### Il cestello superiore tocca la porta esterna Nuova guarnizione per la porta esterna ricambio N° 426 976

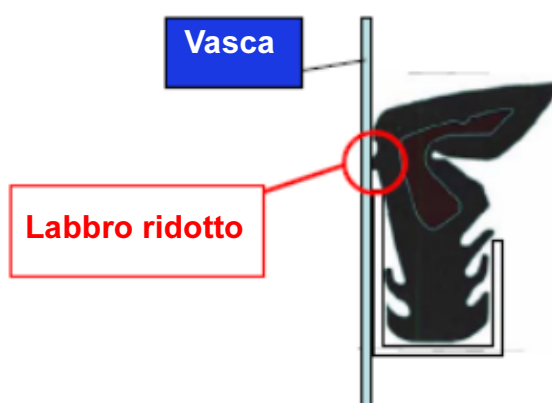
Vi informiamo che è stata introdotta una nuova guarnizione per la porta esterna in tutte le lavastoviglie da 60 cm prodotte a partire da marzo 2007 (numero di serie 710xxxxx). La modifica consiste nel fatto che è stato ridotto il labbro che viene a contatto con la parete della vasca (vedere figura).

In caso di interventi tecnici su apparecchi con numero di serie precedente a 710xxxxx, a causa di interferenze tra il binario del cestello superiore e la guarnizione della porta esterna, deve essere utilizzata la nuova guarnizione per la porta esterna.

Ric.-N.
Guarnizione vecchia	426 367
Guarnizione nuova	426 976
